SWAG 30 94 0308

Для автомобилей:
Volkswagen, Audi, SEAT
и Skoda различных моделей

Комплект ремня привода вспомогательных агрегатов с натяжителем и болтом

Рис. 1

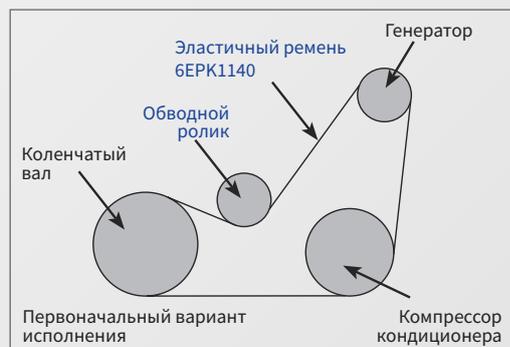
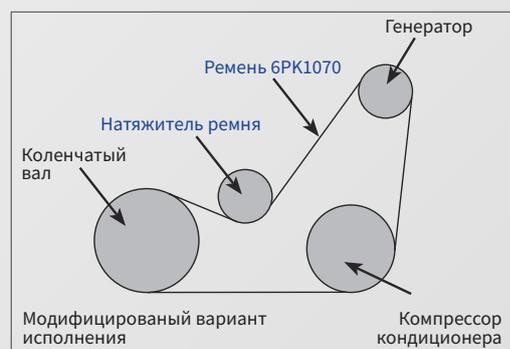
В первоначальном варианте в приводе вспомогательных агрегатов использовался эластичный поликлиновой ремень и обводной ролик, который быстро изнашивался, что приводило к недостаточному натяжению ремня привода вспомогательных агрегатов. (Рис. 1.) Для улучшения NVH характеристик (шум, вибрация, жесткость) производитель автомобиля изменил конструкцию компонентов ремennого привода.

Эластичный поликлиновой ремень и обводной ролик были заменены на подпружиненный натяжной ролик и ребристый поликлиновой ремень. (Рис. 2.) Комплект SWAG 30 94 0308 содержит все компоненты, необходимые для модернизации привода вспомогательных агрегатов в соответствии с требованиями автопроизводителя. Отдельные детали также доступны для автомобилей, которые уже были модернизированы, а именно: 30 93 7533 (ремень привода вспомогательных агрегатов) и 30 10 2297 (натяжитель в сборе).
